ふそう スーパーグレート、エアロエース、エアロクィーンの
原動機（オイルミストセパレータ）のリコールについて

リコール届出番号	4482	リコール開始日	平成31年 4月17日
不具合の部位(部品名)	原動機（オイルミストセパレータ）		
基準不適合状態にあると認める構造､装置又は性能の状況及びその原因	大型トラック及びバスのエンジンにおいて、エンジンオイルの交換時期の設定が不適切なため、使用条件が厳しい場合、設定期間より早くエンジンオイルが劣化することがある。そのため、そのままの状態で使用を続けると、オイルミストセパレータにスラッジ(燃焼で発生する煤やオイル中の劣化物)が堆積して、目詰まりを起こし、クランクケースの内圧が上昇、エンジンオイルが吸気系に流入して、最悪の場合、意図せずエンジン回転が上昇し、エンジンが破損するおそれがある。		
改善措置の内容	全車両、クランクケースの内圧を測定し、オイルミストセパレータに目詰まりが生じていると判断されるものは、新品のオイルミストセパレータに交換するとともに、エンジンオイルとオイルフィルターを交換する。また、使用条件が厳しい（シビアコンディション）と判断された場合についてもエンジンオイルとオイルフィルターを交換する。さらに、エンジン制御プログラムに対策プログラム（オイル量減少時の検知性向上とエンジン過回転防止）を追加する。 また、適切なエンジンオイルメンテナンスの励行を喚起するステッカーを貼付し、シビアコンディションの条件を明記したリーフレットを配布する。

改 善 箇 所 説 明 図

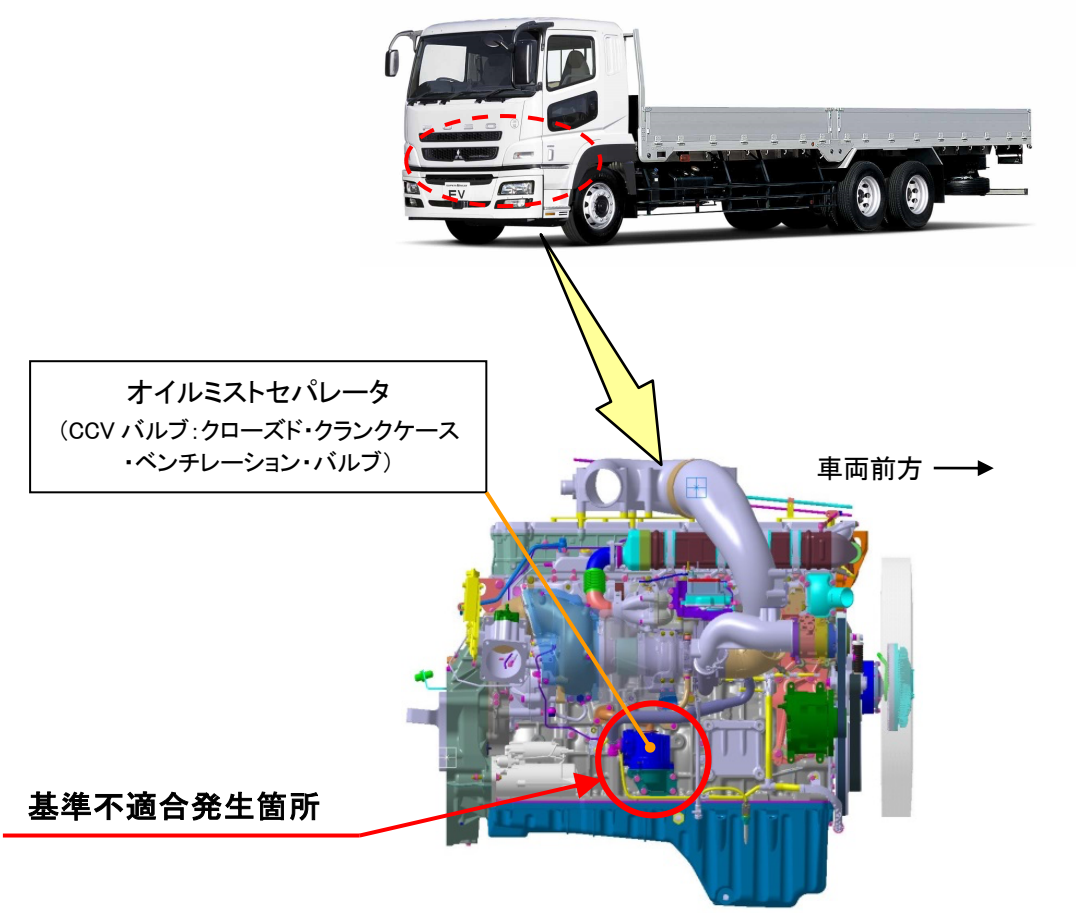
大型トラック及びバスのエンジンにおいて、エンジンオイルの交換時期の設定が不適切なため、使用条件が厳しい場合、設定期間より早くエンジンオイルが劣化することがある。そのため、そのままの状態で使用を続けると、オイルミストセパレータにスラッジ（燃焼で発生する煤やオイル中の劣化物）が堆積して、目詰まりを起こし、クランクケースの内圧が上昇、エンジンオイルが吸気系に流入して、最悪の場合、意図せずエンジン回転が上昇し、エンジンが破損するおそれがある。

全車両、クランクケースの内圧を測定し、オイルミストセパレータに目詰まりが生じていると判断されるものは、新品のオイルミストセパレータに交換するとともに、エンジンオイルとオイルフィルターを交換する。また、使用条件が厳しい（シビアコンディション）と判断された場合についてもエンジンオイルとオイルフィルターを交換する。さらに、エンジン制御プログラムに対策プログラム（オイル量減少時の検知性向上とエンジン過回転防止）を追加する。

また、適切なエンジンオイルメンテナンスの励行を喚起するステッカーを貼付し、シビアコンディションの条件を明記したリーフレットを配布する。

注　：□は、計測結果により交換する部品を示す。
識別　：作業完了車には、所定の位置に「HD218」の文字が記載された白黄色のシールを貼付ける。
トラック：助手席リヤドアピラーストライカー付近
バス　　：車両左後方点検リッド裏
